УКАЗ

О внесении изменений в Указ Президента
Приднестровской Молдавской Республики
от 14 марта 2012 года № 179

«Об утверждении образцов специальных государственных
регистрационных знаков служебных транспортных средств
и порядка их выдачи»

Тип 1
Серия «МВД ПМР»

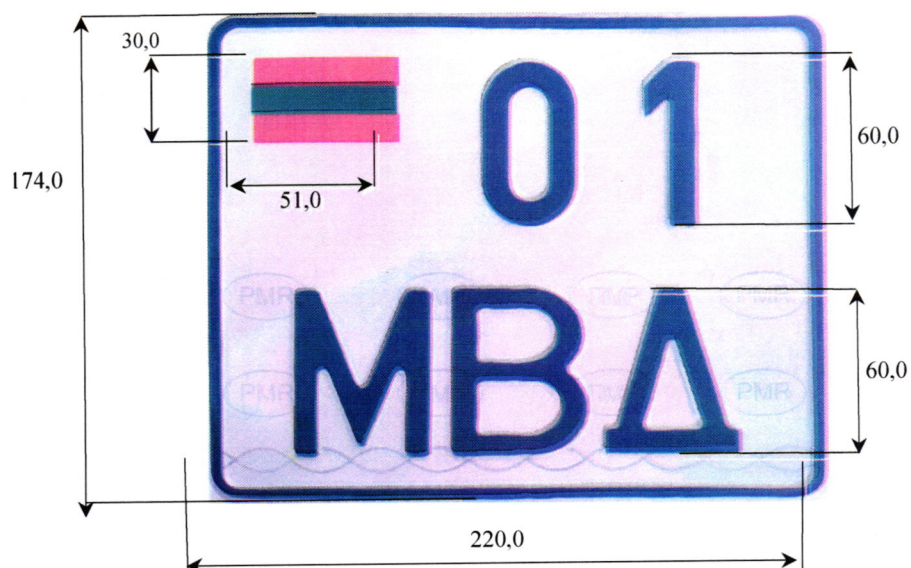
а) в части третьей пункта 1 Приложения № 3 к Указу слово «лазурно-
синий» заменить словом «белый»;

б) подпункт г) части четвертой пункта 1 Приложения № 3 к Указу
изложить в следующей редакции:

«г) три заглавные буквы кириллического алфавита темно-синего цвета
размером 80 мм, которые указывают на принадлежность служебного
транспортного средства к Министерству внутренних дел Приднестровской
Молдавской Республики;»;

в) подпункт д) части четвертой пункта 1 Приложения № 3 к Указу
изложить в следующей редакции:

«д) три арабские цифры темно-синего цвета размером 80 мм каждая,
указывающие на порядковый номер транспортного средства.»;

г) в части пятой пункта 1 Приложения № 3 к Указу слово «черного» заменить словом «темно-синего»;

и) тип 1 серии «МВД ПМР» и тип 2 серии «МВД ПМР» Приложения № 7 к Указу изложить в редакции согласно Приложению к настоящему Указу.
